Projet d'aménagement d'un parc photovoltaïque

Commune de Séniergues (46)

**Avis de l'Autorité environnementale
sur le dossier présentant le projet et comprenant l'étude d'impact
(articles L122-1 et suivants du Code de l'environnement)**

**N° saisine: 2019-7277
Avis émis le 02 mai 2019**

Plan des principaux éléments du projet (source : dossier d'étude d'impact)

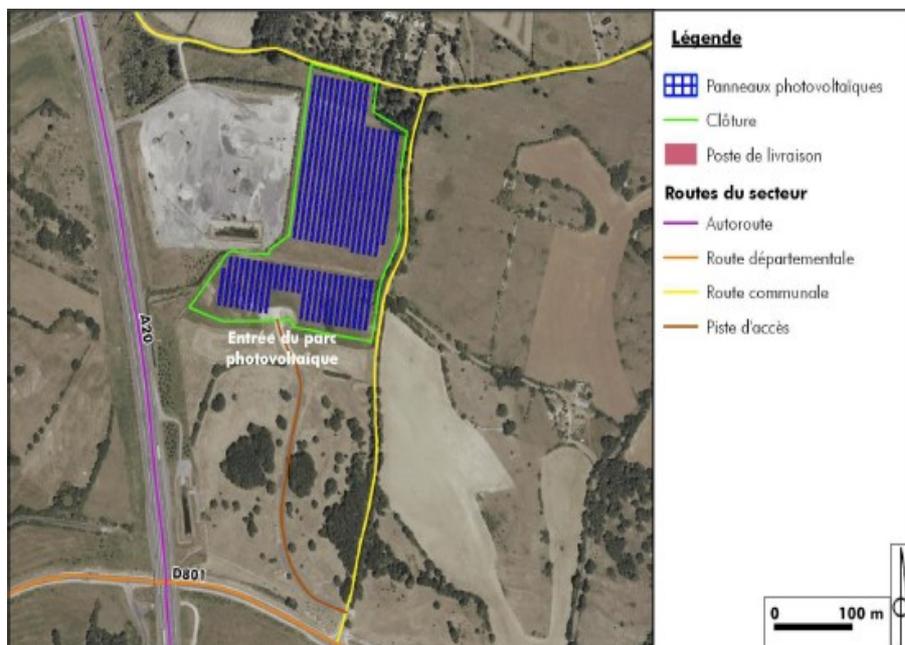
En l'absence d'analyse des impacts du projet sur la fonctionnalité des continuités écologiques, notamment du passage faune sous l'autoroute A20, il n'est pas possible de juger de l'adaptation des mesures proposées (création d'une travée de 4 m de large à l'ouest le long de l'aire de stockage ASF et clôture avec passage pour petite faune). La MRAe estime que les possibilités de déplacements de certaines espèces dans le secteur, notamment la grande faune, peuvent être durablement impactées par le projet.

Ces mesures proposées apparaissent adaptées. Cependant, le dossier ne précise pas si elles sont compatibles avec la contrainte majeure liée à la sécurité incendie et le débroussaillage qui en découle.

- **d'adapter l'emprise des panneaux photovoltaïques afin de garantir la mise en place de plantation arbustive tout autour du site et la préservation du petit boisement situé au nord afin d'améliorer l'intégration paysagère, tout en étant compatible avec la contrainte liée au risque incendie et les préconisations du SDIS ;**
- **de privilégier une clôture et portail de type galvanisé en finition mate, en utilisant si possible des poteaux en bois dans l'esprit d'une clôture agricole et une couleur gris-brun pour les éléments techniques (transformateurs et poste de livraison) ;**
- **de réduire au maximum l'emprise de la voie de desserte sans imperméabilisation afin de reprendre les caractéristiques d'un chemin d'exploitation agricole.**
